COMMUNE DE CORMEILLES-EN-PARISIS

REGISTRE D'ENQUÊTE PUBLIQUE COMPLEMENTAIRE

Enquête portant sur l'avis de la mission régionale d'autorité environnementale (MRAe) émis le 19 décembre 2019 sur le dossier déposé le 19 juillet 2015, complété le 16 mars 2016, par la société PLACOPLATRE en vue d'obtenir l'autorisation d'extension en souterrain de l'exploitation de la carrière de CORMEILLES-EN-PARISIS, le renouvellement partiel d'autorisation d'exploitation de la carrière à ciel ouvert de gypse de Cormeilles-en-Parisis ainsi que l'autorisation d'exploiter des installations de traitement, de transit de produits minéraux et de stockage des stériles d'extraction non inertes et non dangereux, le mémoire en réponse de la société PLACOPLATRE à l'avis de la MRAe du 19 décembre 2019 et les compléments apportés à l'étude d'impact contenue dans le dossier précité

OBJET DE L'ENQUÊTE : Enquête publique complémentaire suite au jugement avant dire droit rendu le 29 août 2019 par le Tribunal administratif de CERGY-PONTOISE.
 Enquête portant sur l'avis de la mission régionale d'autorité environnementale (MRAe) émis le 19 décembre 2019 sur le dossier déposé le 19 juillet 2015, complété le 16 mars 2016,

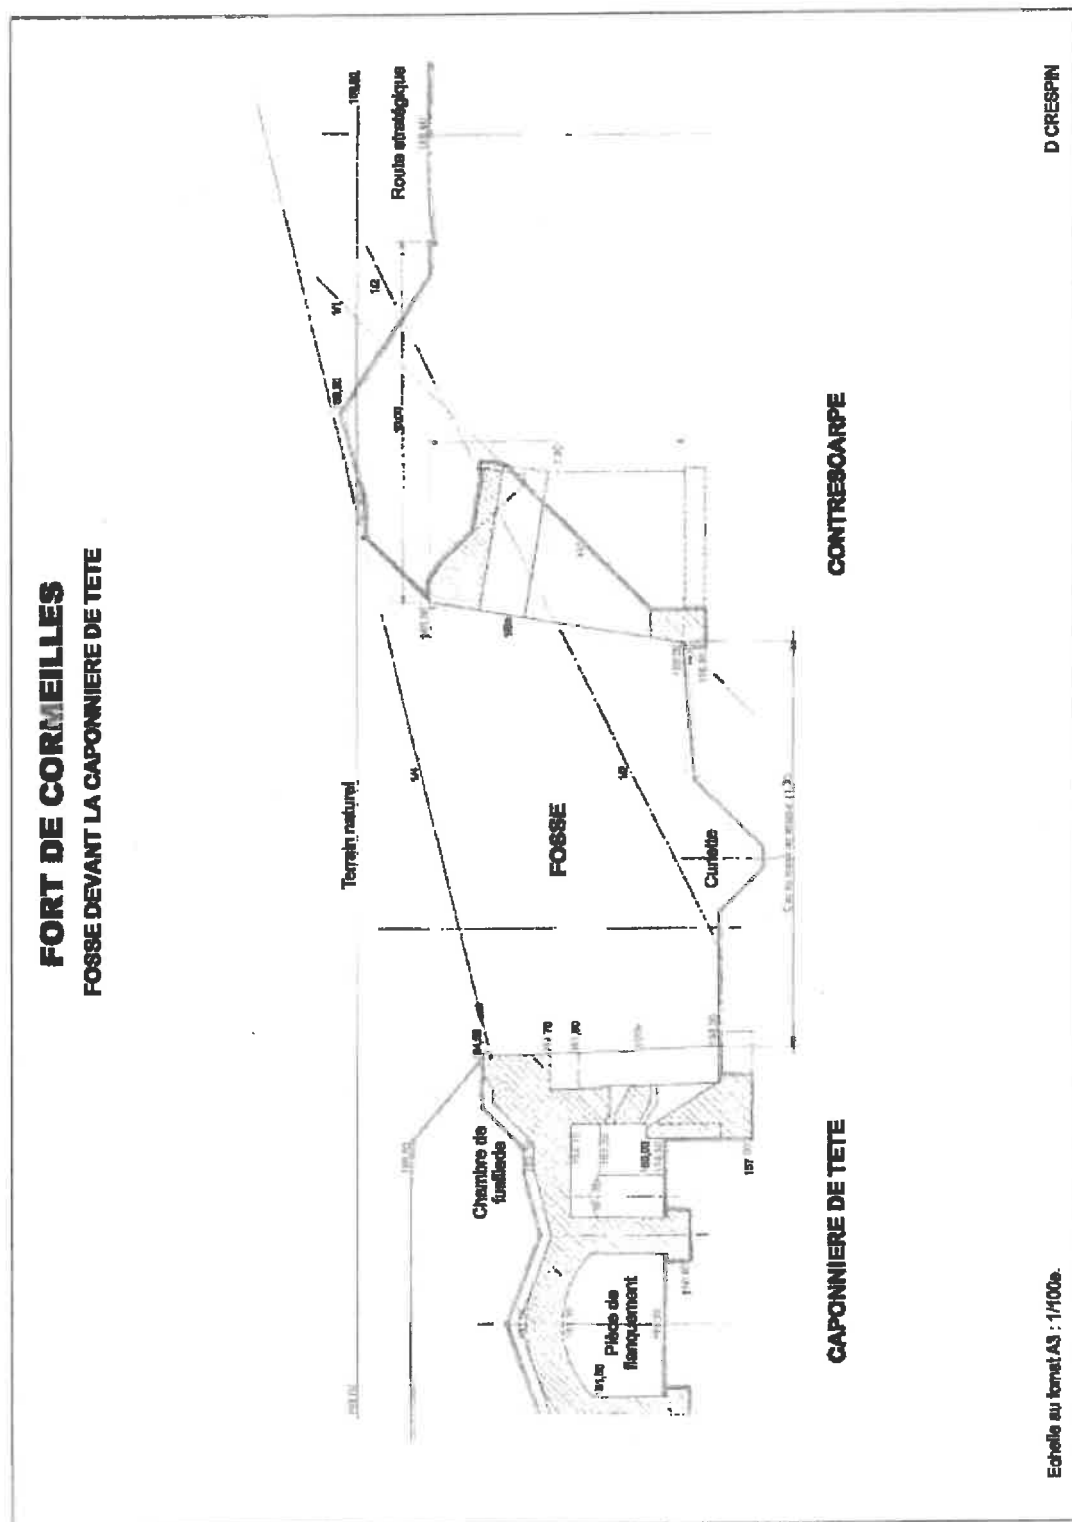
Sous l'action des vibrations des tirs de mine et des mouvements de sol générés par l'activité de la carrière souterraine, un piédroit du mur d'escarpe de 7 m pourrait subir des dommages, s'affaiblir, puis s'effondrer en entraînant le talus dans sa chute.

D'après le service du génie, le cône d'éboulis devrait présenter un angle d'environ 1/2. Si nous regardons le plan, ci-joint, nous pouvons constater que le soubassement de la route stratégique pourrait être entraîné dans l'effondrement du mur de contrescarpe, voire une partie de la route, si le cône d'éboulis est plus important.

LA CROISÉE DE LA GAINÉ AVEC LA POTERNE DU CAVALIER

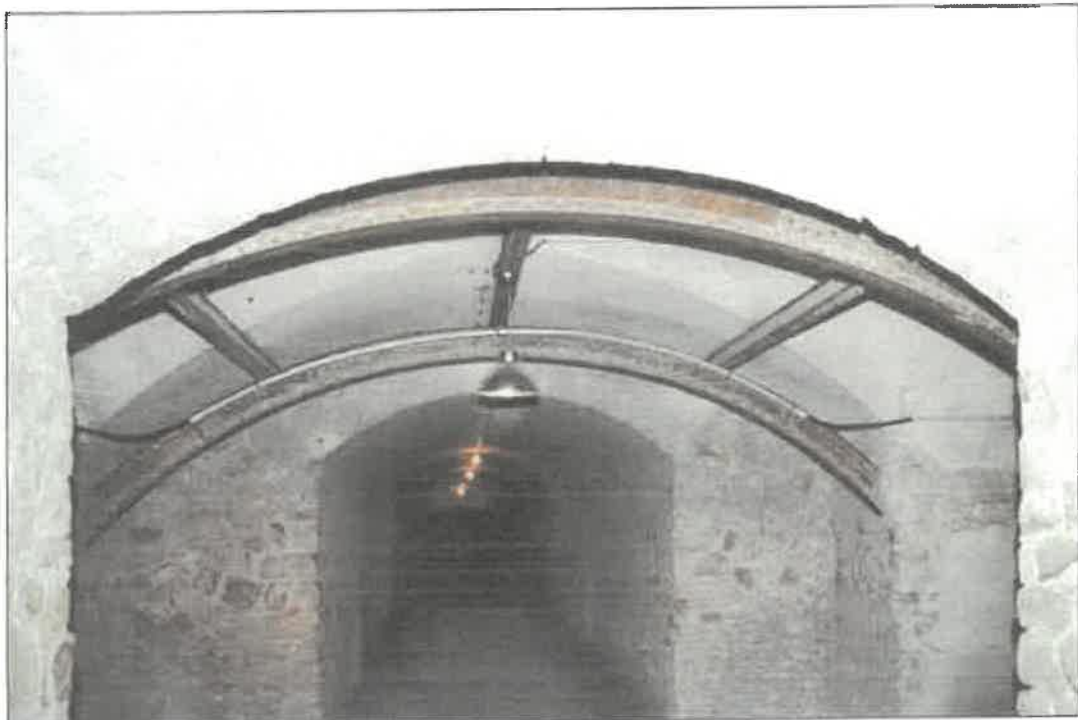
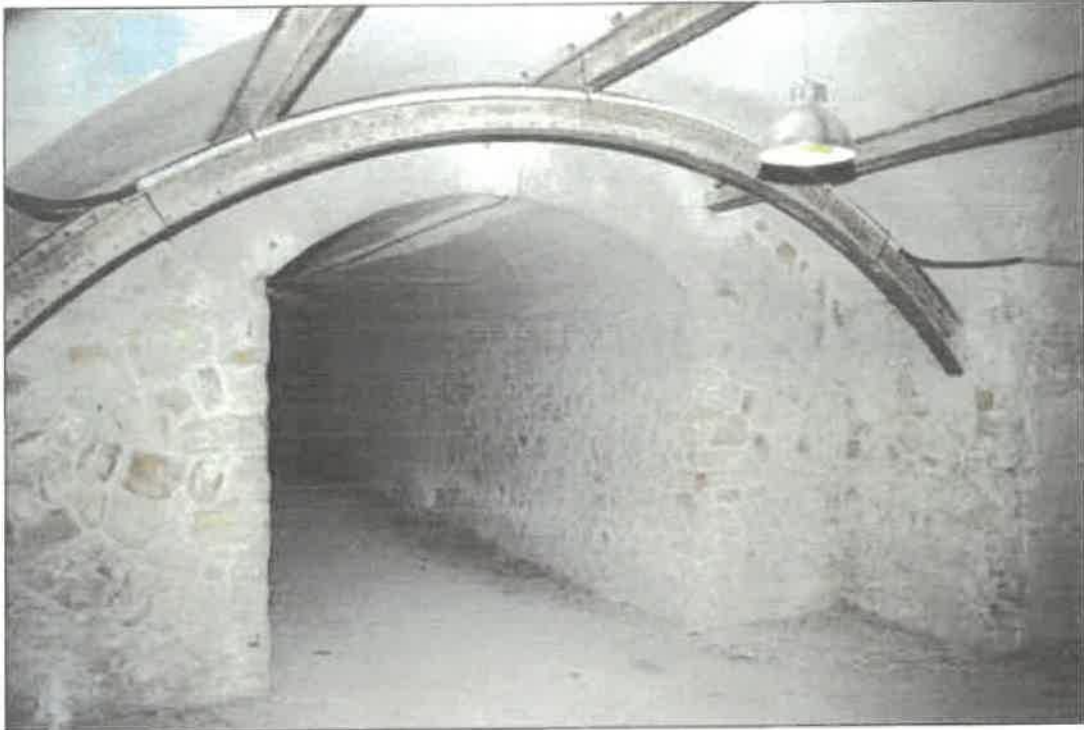
Une fissure importante est apparue à la voûte de la croisée de la gaine technique avec la poterne de la partie droite du cavalier.

LES CAVALIERS

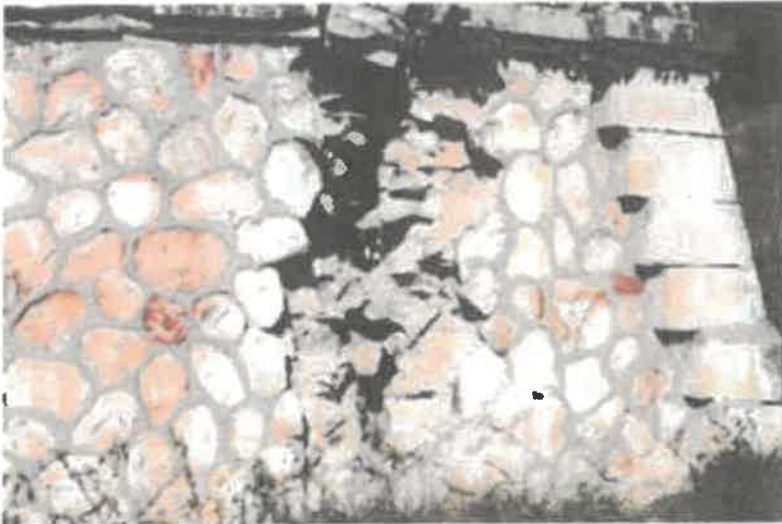
La façade fissurée, laisse passer les eaux de pluie

La présence d'un joint noir renvoie sur le fait, que la façade des cavaliers, très endommagée, a été faite de manière sacrificielle, à des fins légitimes. Les cavaliers devant recevoir des canons à l'intérieur, ils se devaient de pouvoir laisser l'artillerie tourner à son bon vouloir et de plus, en cas d'impact direct, ne pas faire s'écrouler l'ensemble de la maçonnerie du dit cavalier. La problématique, se situe, dans les cavaliers. Partie haute d'où l'artillerie faisait feu. Le fait des ces façades très endommagées, a entraînée, par capillarité une désagrégation des enduits intérieur aux étages inférieurs.

Couloir d'entrée Intérieur du Fort

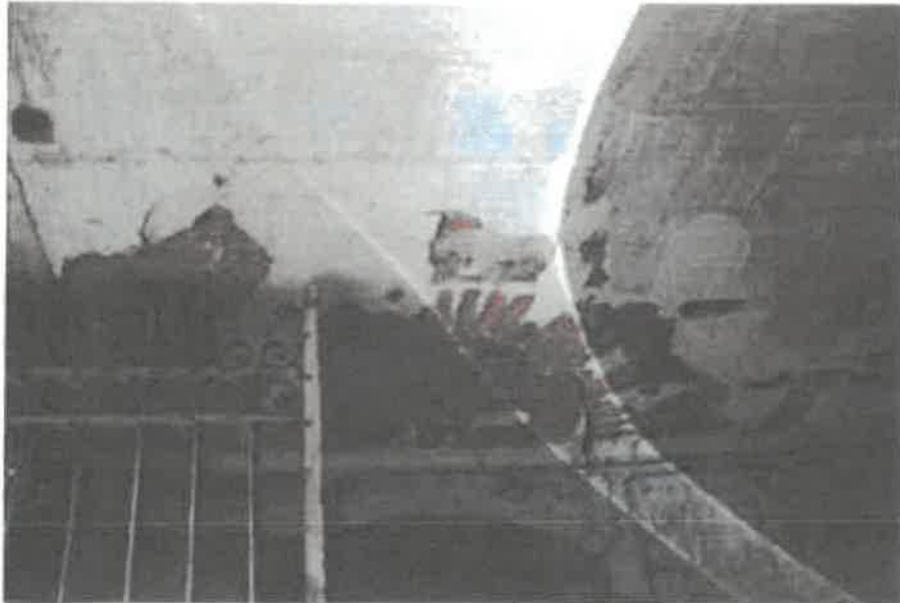
Ce couloir fragilisé par el passage de véhicule trop haut, se trouve abîmé, les plâtres

ont tendances à se surtout au niveau de alcôve, que la importante. La clef dessous) est très de la secousse minage souterrain, à craindre pour les dessus.

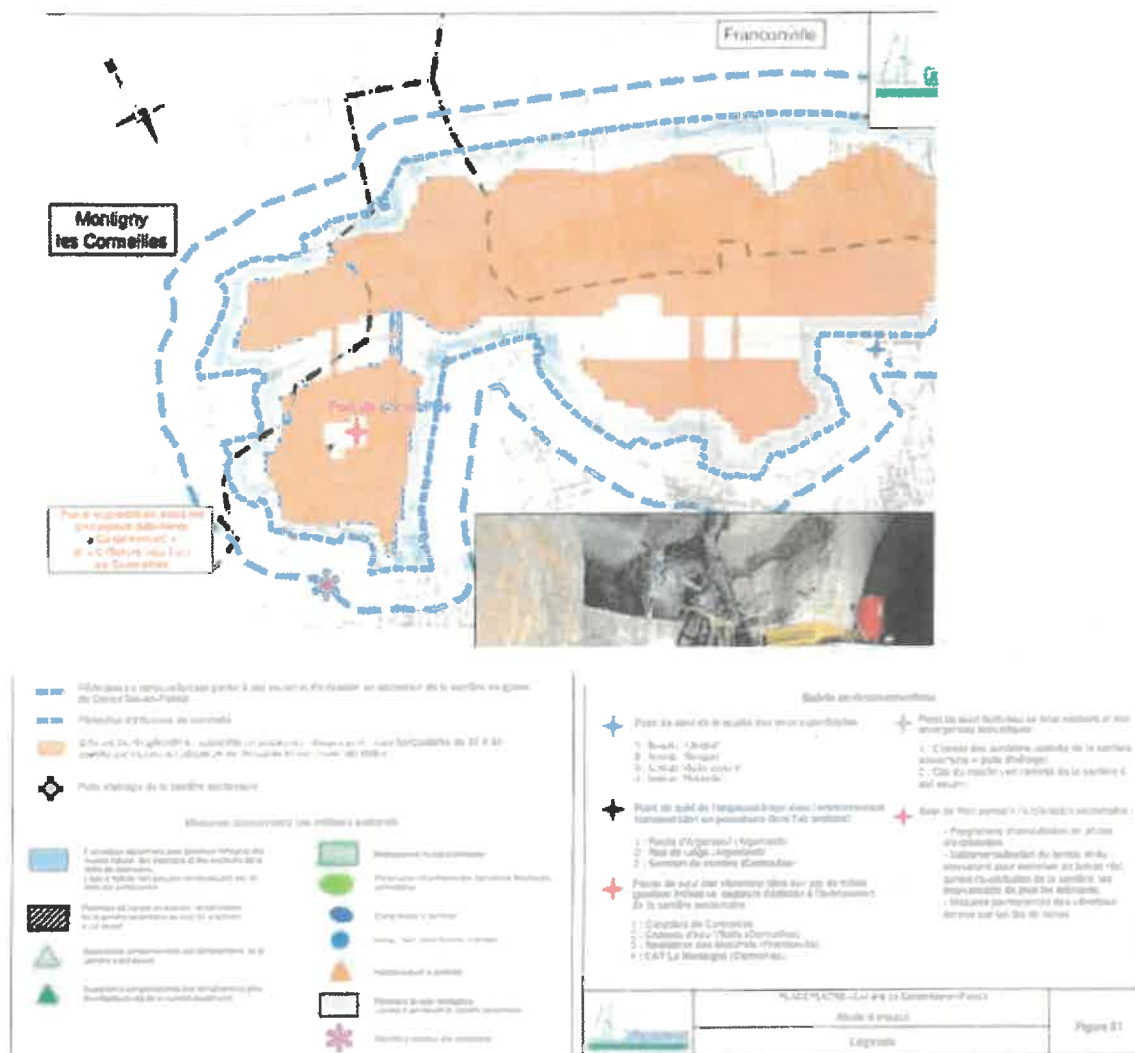
Les risques d'endommagement du Fort sont réels et l'avis de l'Autorité environnementale rendu le 12 décembre 2019 – pour la première fois dans ce dossier - a confirmé les contradictions les tassements « millimétriques » de l'étude d'Impact et les tassements de deux centimètres du sol du Fort :

« Selon le corps de l'étude d'impact « la subsidence¹⁹ en surface » sera limitée à des déplacements millimétriques.

Pour la MRAe, ces résultats paraissent contradictoires avec la tierce expertise (qui envisage un tassement de 1 à 2 cm, et avec l'étude des impacts sur le Fort (annexe 21), qui fait état d'un risque de tassement de 2 cm au droit du Fort (annexe 21, p. 24 et 25). Pour la MRAe ces différences doivent être démenties ou expliquées dans l'étude d'Impact ».

La Figure 50 de l'étude d'impact (tome 3 p 87/101) représente les zones à risque d'effondrement liés aux anciennes carrières des « Biaunes », en limite de l'exploitation prévue :

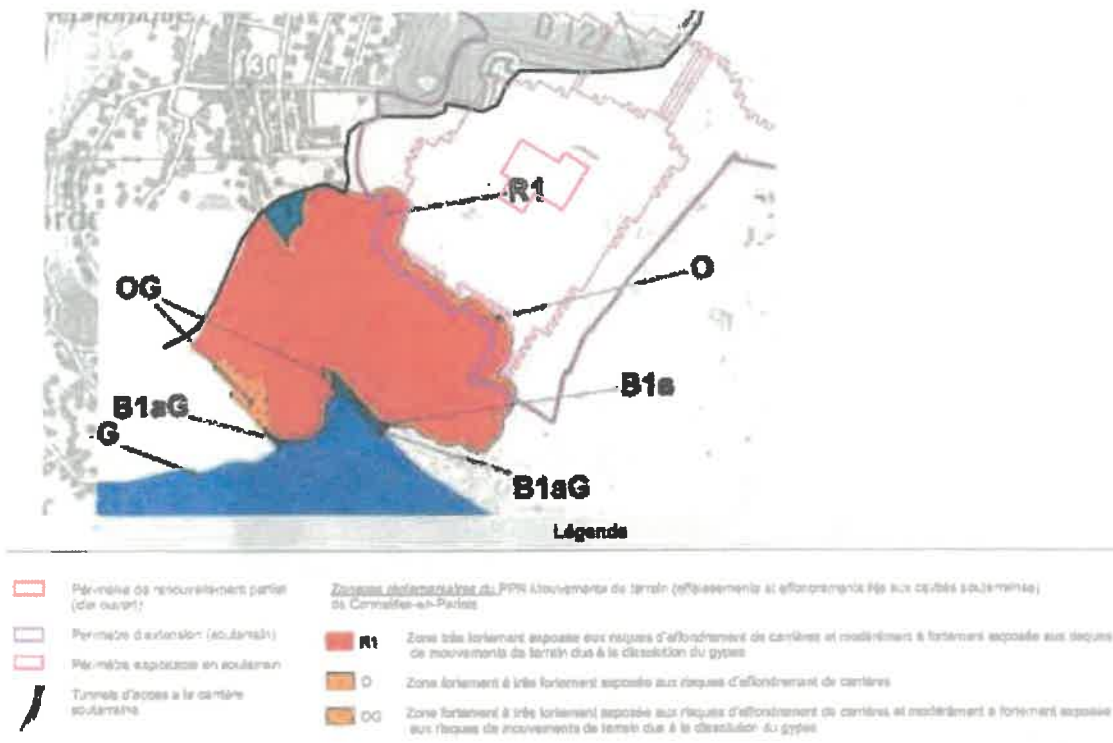
Manifestement, les conclusions indispensables au regard de cette configuration des lieux et des risques d'effondrement connus n'ont pas été sérieusement tirées.
